REPÚBLICA DE PANAMÁ
MINISTERIO DE AMBIENTE

RESOLUCIÓN No. DEIA-IA-RECH- 005 -2021
De 14 de Julio de 2021

Por la cual se resuelve la solicitud de evaluación del Estudio de Impacto Ambiental (EsIA), categoría II, del proyecto denominado: **P.H. ALTOS DE PLAYA LEONA**, cuyo promotor es **LA MITRA PROPERTY INVESTMENT, INC.**

Figura N°3 Planos de Terracería y Perfiles

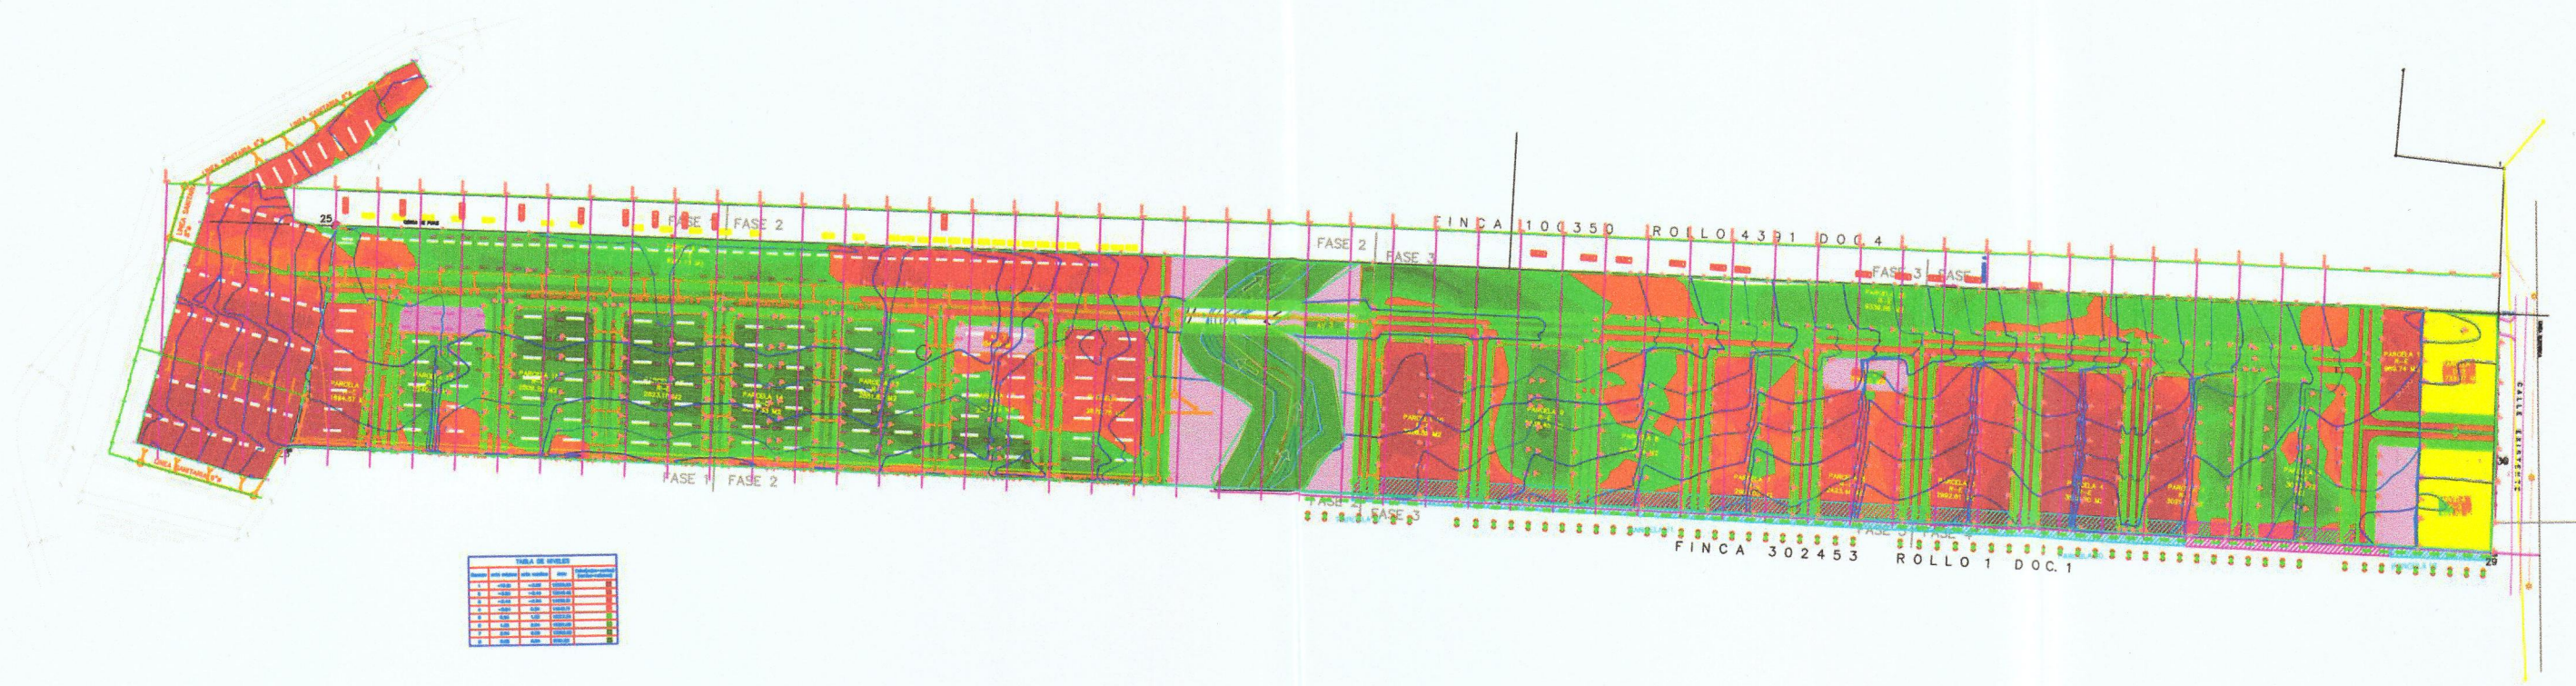
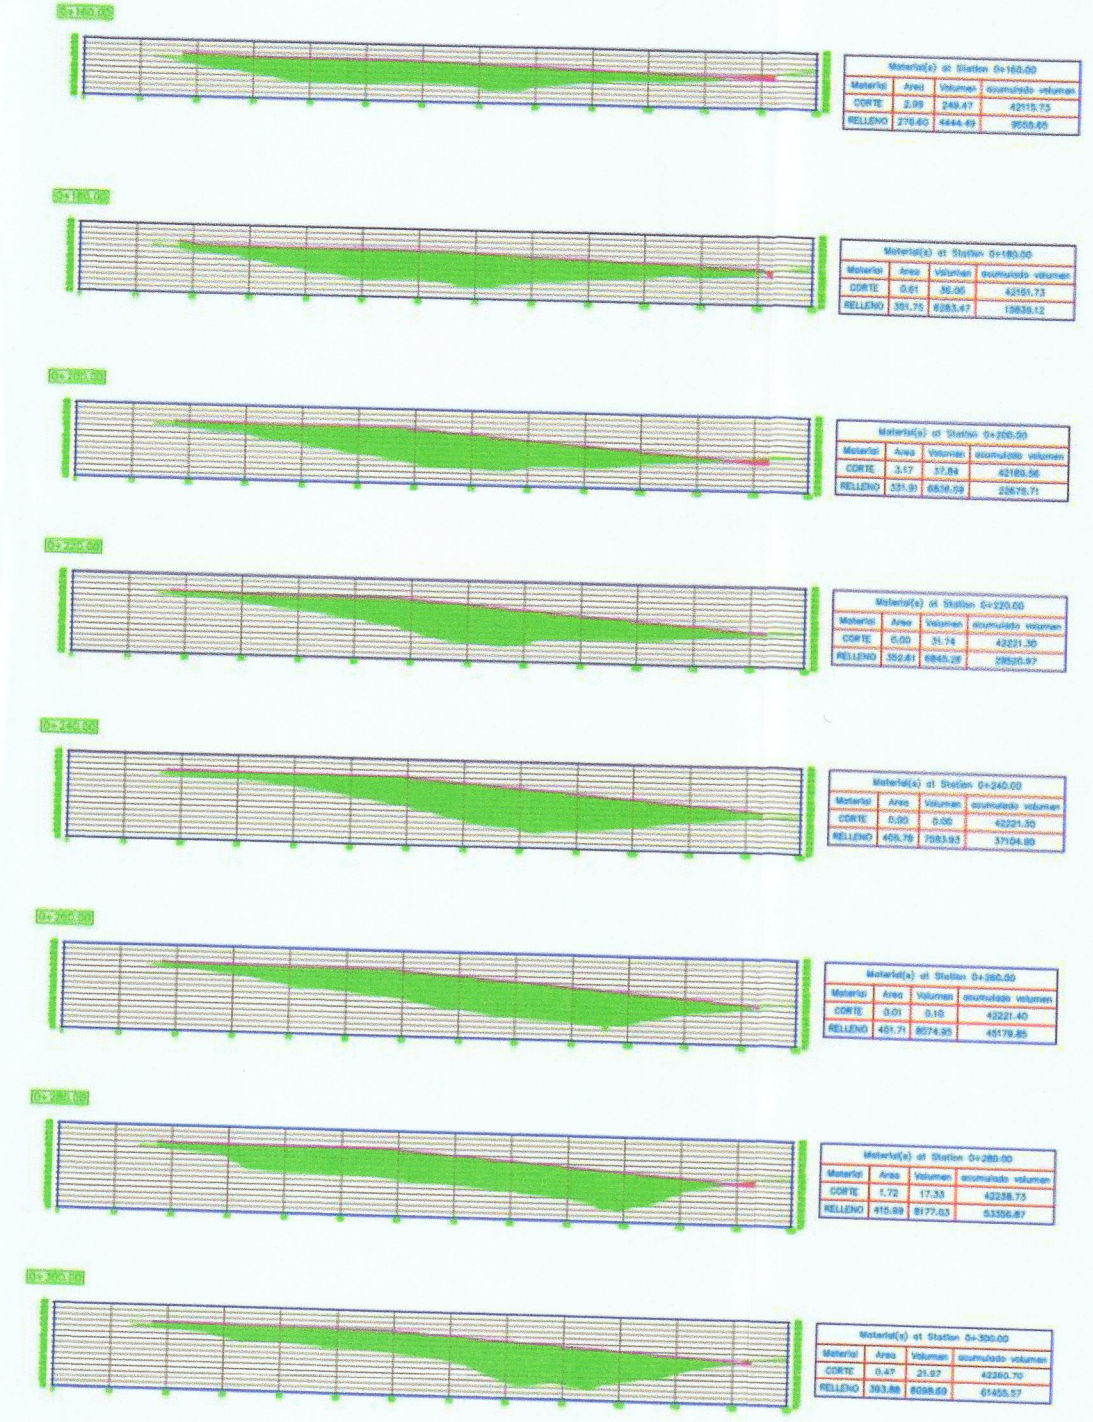
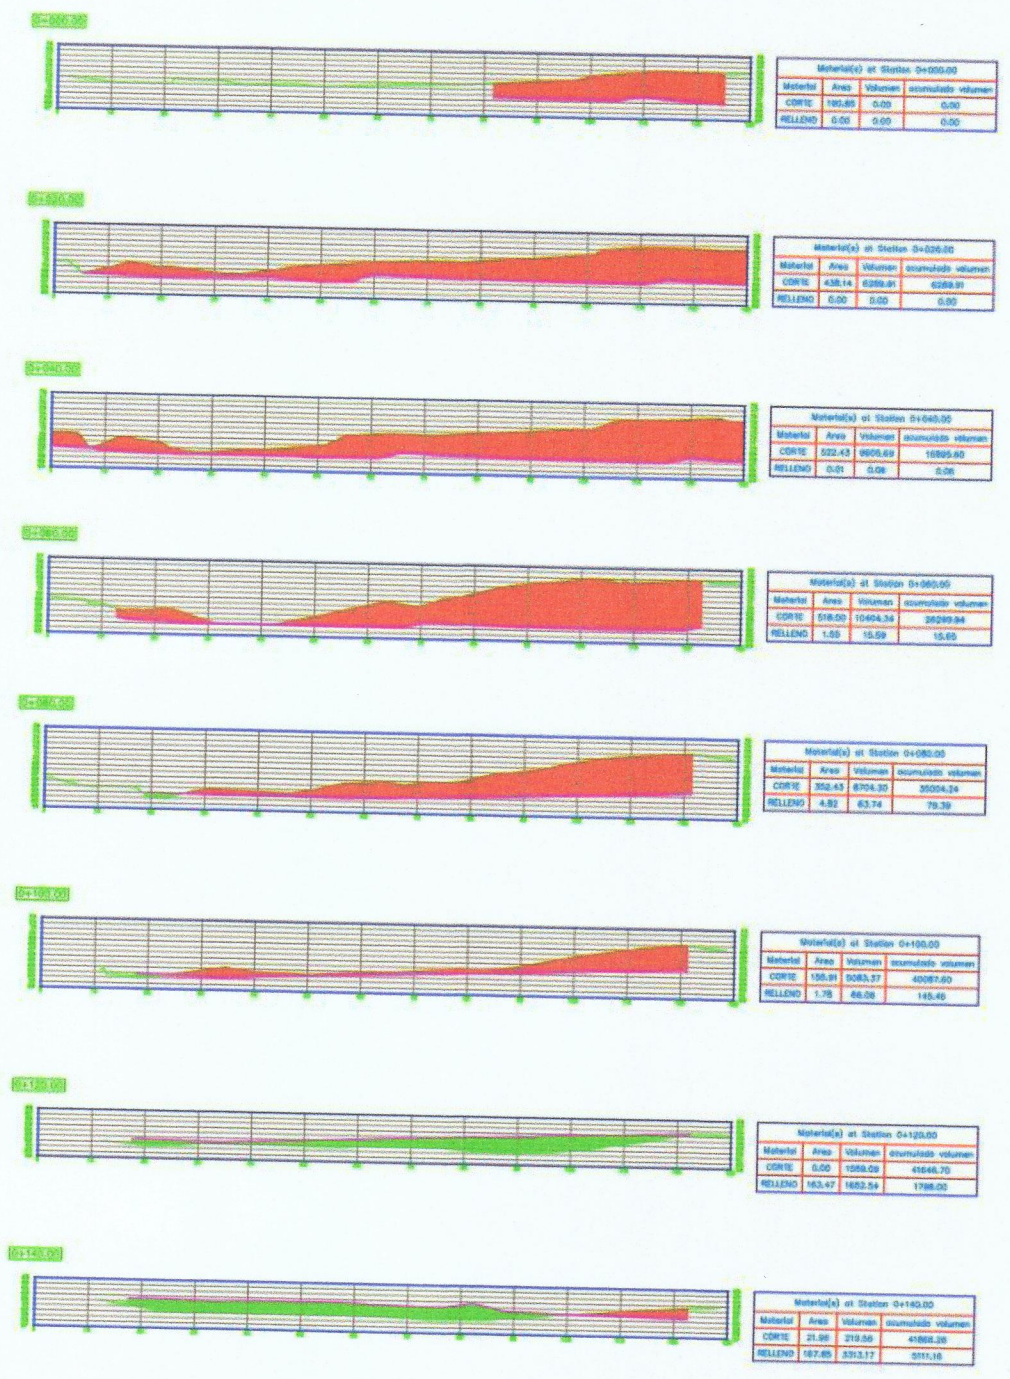
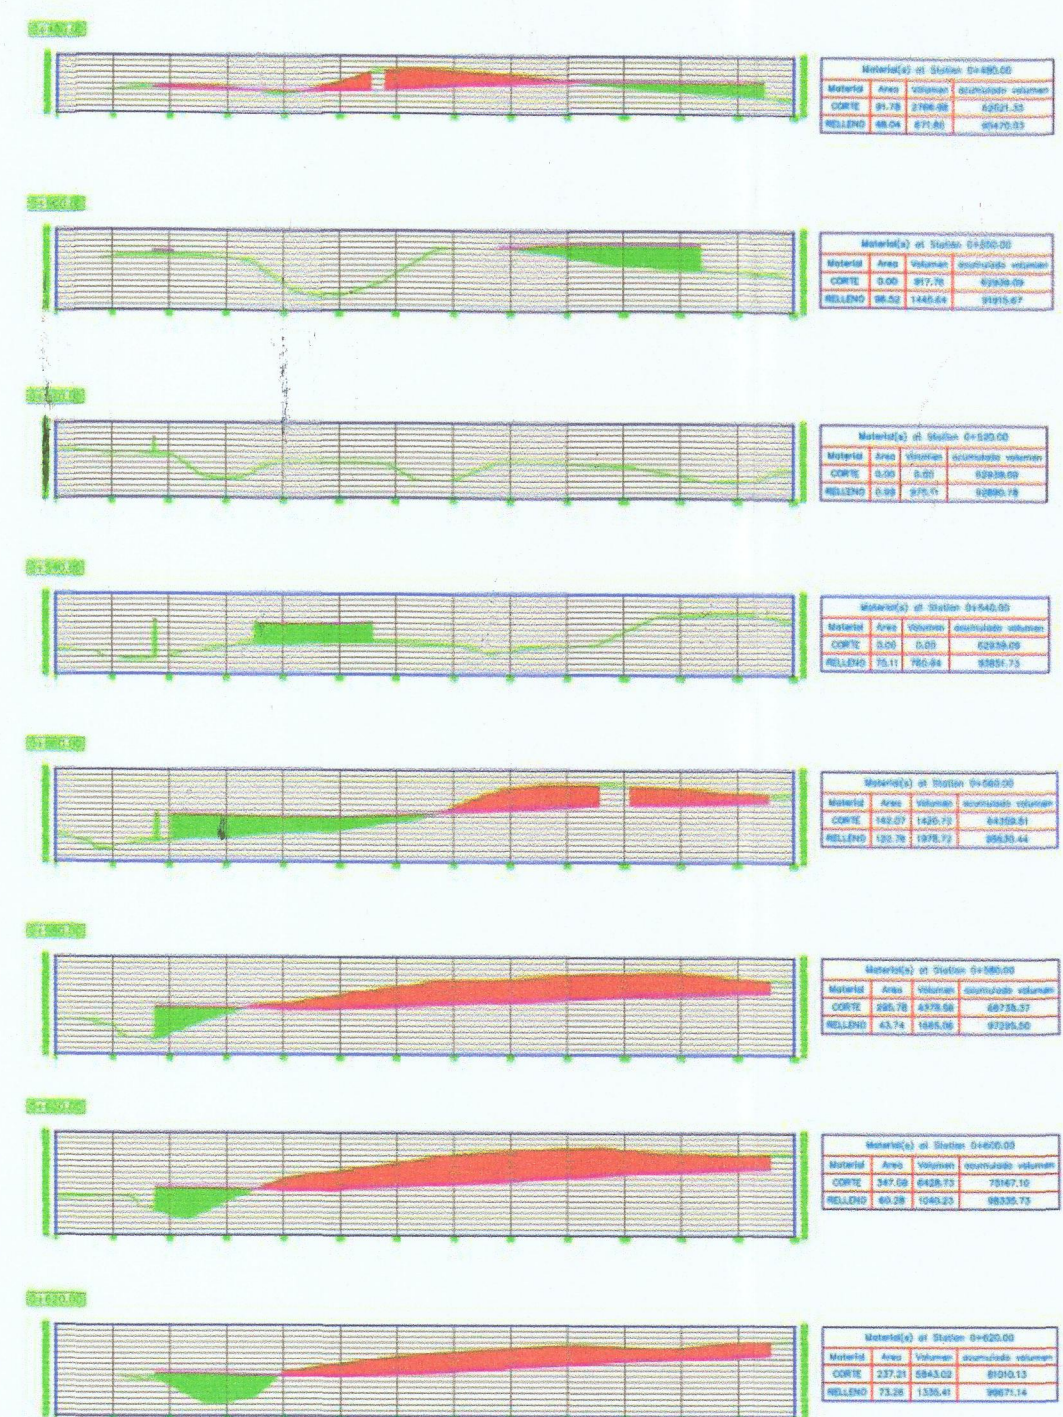
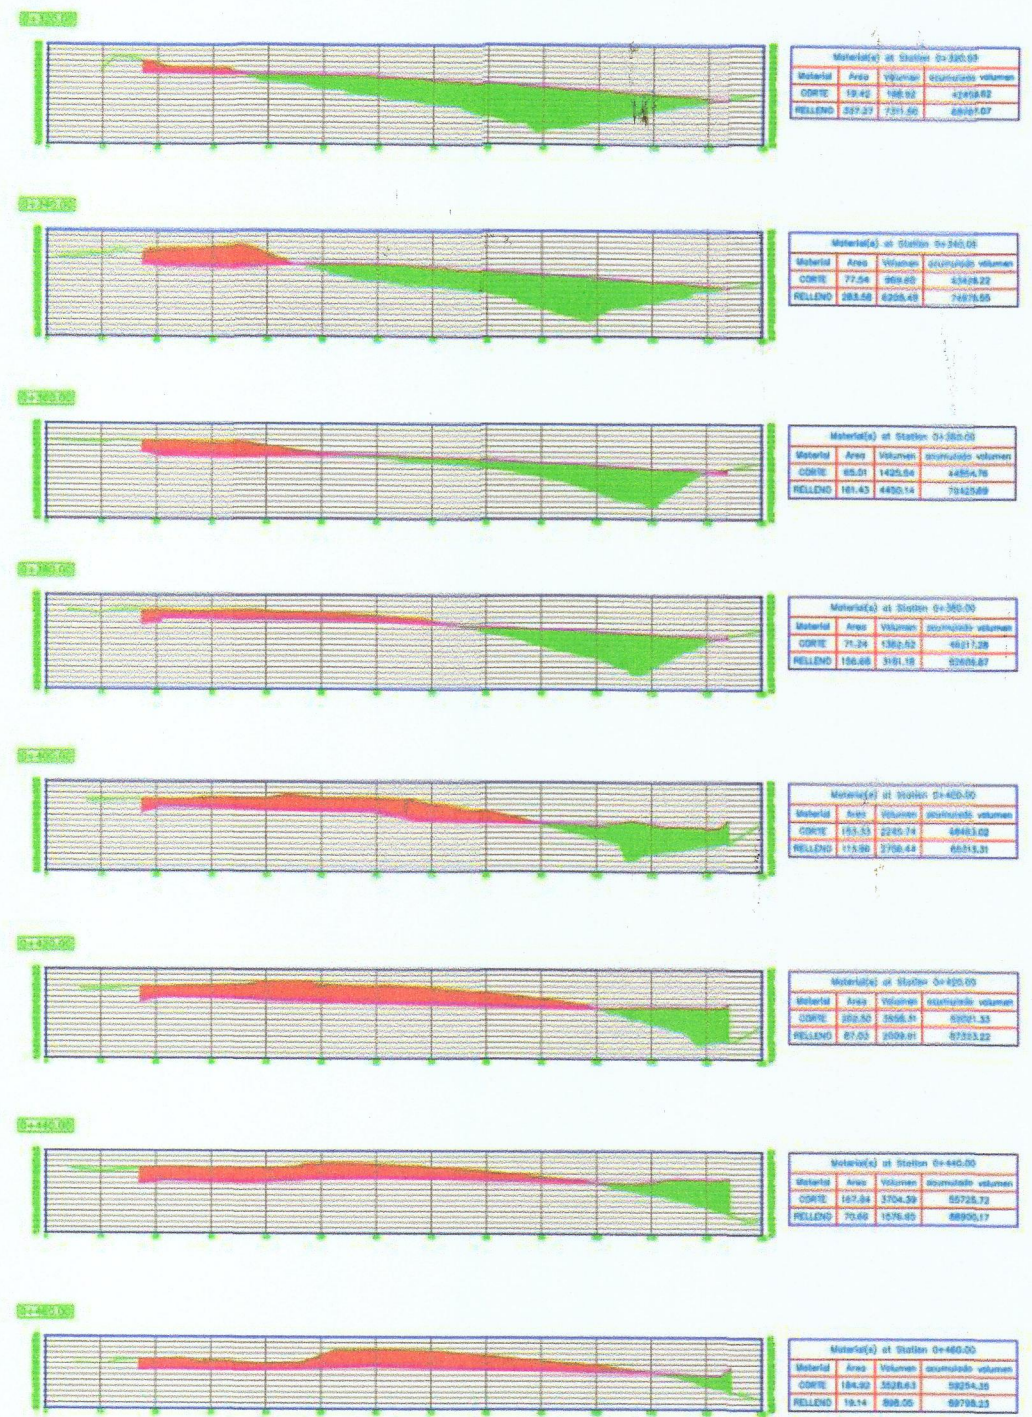
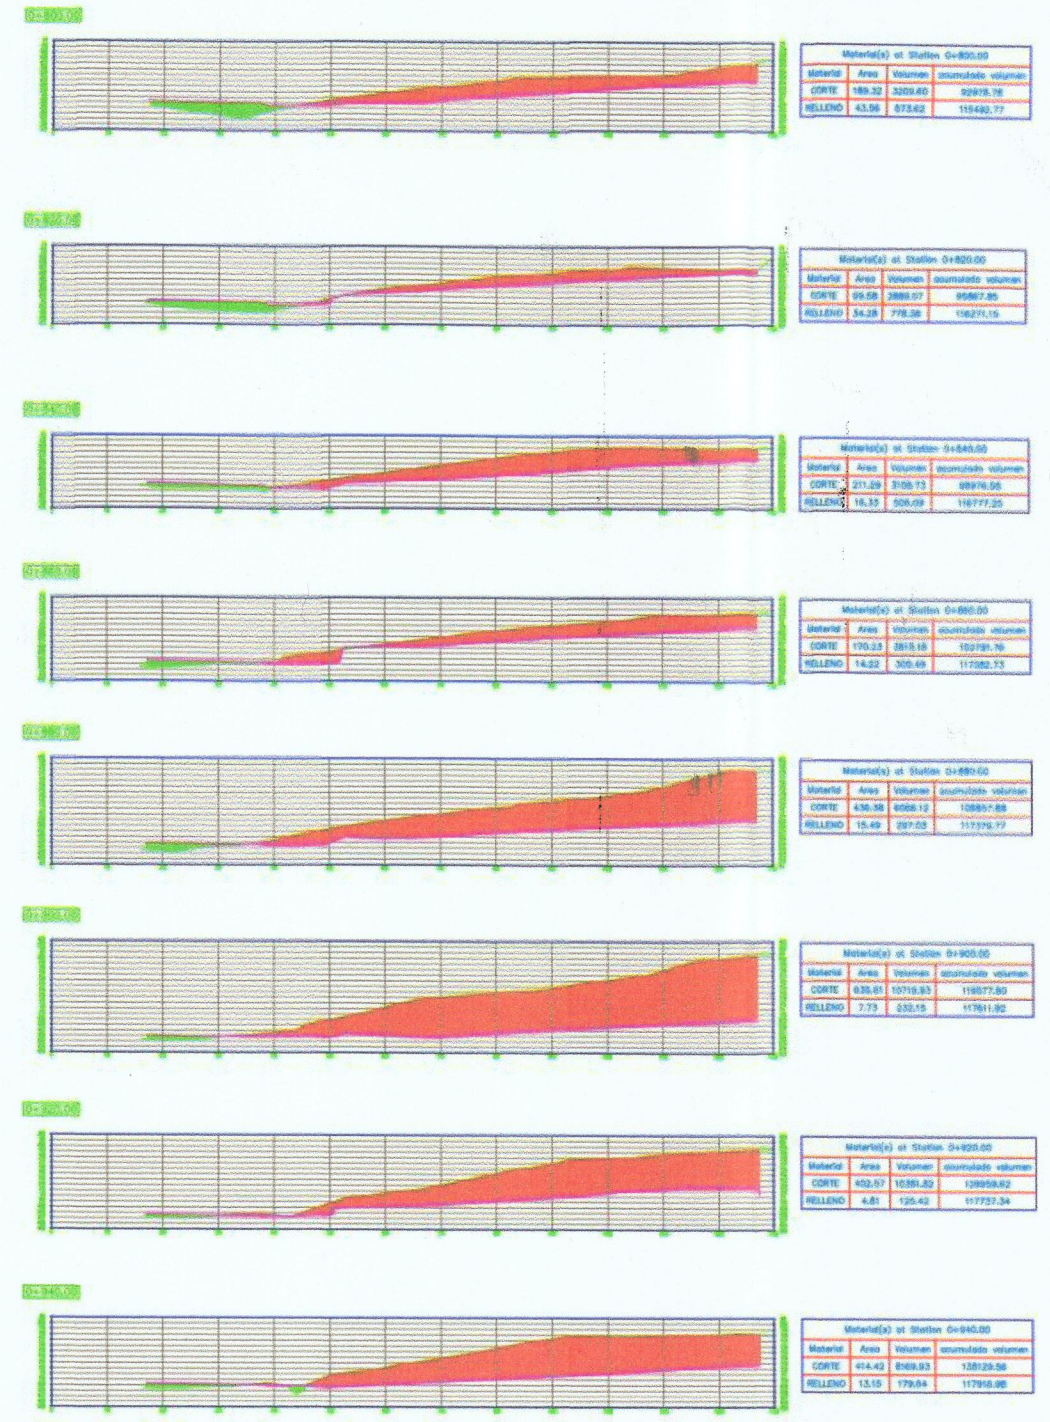
- a) Presentar planos de los perfiles de corte y relleno donde se establezca: el volumen de movimiento de tierra a generar en el proyecto y volumen de material de relleno e indicar los niveles seguros de terracería.

- **Respecto a la pregunta 5**, el promotor da respuesta a cada uno de los subpuntos solicitados de forma siguiente:
 - **Al subpunto (a)**, la cual hacía referencia a la presentación de los planos de perfiles de corte y relleno, el promotor adjunta los planos de corte y relleno ;(ver fojas 218 a la 223 del expediente administrativo) sin embargo, todos los planos adjuntados son ilegibles, por lo cual fue solicitado en la segunda información aclaratoria.

R/. Ver en las figuras a continuación los planos de perfiles de corte y relleno, donde el volumen de movimiento de tierra estimado es:

Corte: 163,189.21 metros cúbicos

Relleno: 133,195.10 metros cúbicos

Excedente: 29,994.11 metros cúbicos

El excedente de material será depositado en el relleno sanitario de El Diamante, a menos que más cerca del momento de ejecución de la actividad haya disponible algún lote o proyecto vecino que tenga sus permisos para recibir este material.
